Bebauungsplan Nr. 69, "Schulgebiet Beatusstraße", Änderung Nr. 4

Zusammenfassung der bis zum 05.03.2020 eingegangenen Stellungnahmen aus der öffentlichen Auslegung gemäß § 3 Abs. 2 BauGB vom 17.12.2019 bis 28.01.2020 sowie der Behördenbeteiligung gemäß § 4 Abs. 2 BauGB

Anlage zur BV/0279/2020**Inhaltsverzeichnis**

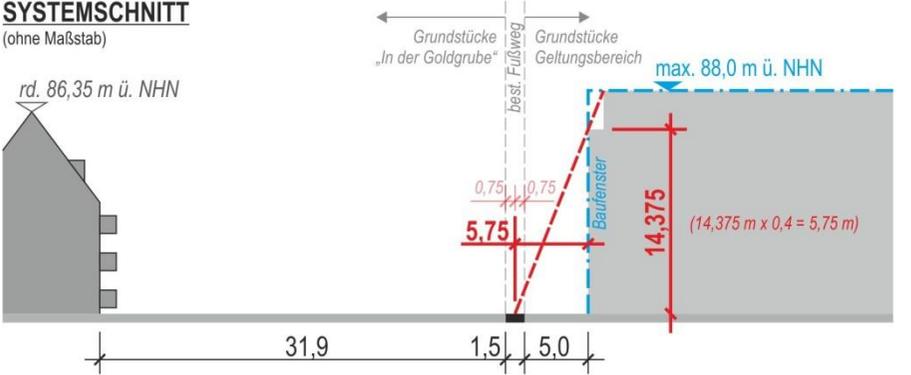
Lfd. Nr.	Inhalt der Stellungnahme	Beschlussempfehlung und Stellungnahme der Verwaltung
	<p>Zunächst eine Klärungsfrage: Welche Höhe des Lebensmittel-Discounters (Erdgeschoss) mit dem Überbau von mehreren Geschossebenen für die Wohnnutzung ist angedacht (in Metern)?</p> <p>In den von der Stadt veröffentlichten digitalen Unterlagen ist sowohl von „bis zu drei Geschossebenen“ als auch von maximal 88 m über NN“ die Rede. Beide Varianten würden die bestehende Bebauung nicht unwesentlich überragen und dürften eine wesentliche Beeinträchtigung in der Nutzung unserer Gartenanlagen bedeuten. Es besteht insofern Klärungsbedarf, weil Beschattung droht und die bestehenden Lichtverhältnisse unbedingt gewahrt werden müssen. Durch die Zunahme der heißen Sommer befürchten wir außerdem eine Reduzierung der Durchlüftung/Kühlung unseres Gartens.</p>	<p>in Rede stehenden Planung. Dass mit der vorgesehenen Um-/ Nachnutzung auch Veränderungen der bestehenden städtebaulichen Struktur verbunden sind, lässt sich nicht verhindern, jedoch drängt sich aus der Entwurfsfassung keine unzumutbare bzw. rechtlich unzulässige Auswirkung auf nachbarschützende Belange auf.</p> <p>Die maximalen Gebäudehöhen sind den textlichen Festsetzungen und der Begründung des Bebauungsplans zu entnehmen. Die maximale Höhe im Sondergebiet „Nahversorgungszentrum – Wohnen“ wird mit 88,0 m über Normalhöhennull – ü. NHN – festgesetzt; dies entspricht im Mittel etwa 16,50 m über dem vorhandenen Geländeniveau. Im festgesetzten Wohngebiet sind Gebäude einer maximalen Höhe von 86 m ü. NHN (entspricht einer Gebäudehöhe von ca. 16 m) geplant.</p> <p>Im Mischgebiet ist eine Bebauung nur in Bereichen an der Beatus- und der Schaefferstraße möglich. Hier ist eine maximale Gebäudehöhe von 88,50 m ü. NHN möglich, was einer Baukörperhöhe von ca. 16,5 m entspricht.</p> <p>Wie in der Begründung zum BPlan ausgeführt, lassen die festgesetzten Gebäudehöhen mit Bezug auf die vorhandene Umgebungsbebauung (z.B. In der Goldgrube 13 = ca. 86,0 m ü. NHN, In der Goldgrube 15 = ca. 86,4 m ü. NHN, Schaefferstraße 20 = ca. 84,6 m ü. NHN, Beatusstraße 56 A = ca. 89,1 m ü. NHN) keine über die Planfestsetzung erzeugte städtebaulichen Spannungen erkennen. Die etwaig gesehene Verpflichtung zur Anpassung der Neuplanung an die vorhandene Umgebungsbebauung innerhalb eines Bebauungsplanverfahren regelt das Baugesetzbuch – BauGB – nicht. Eine der kommunalen Zielsetzungen für den Geltungsbereich ist jedoch die zukünftige Höhenentwicklung im Plangebiet derart zu regeln, dass hier kein städtebauliches „Ausreißen“ gegenüber der Nachbarbebauung entsteht.</p>
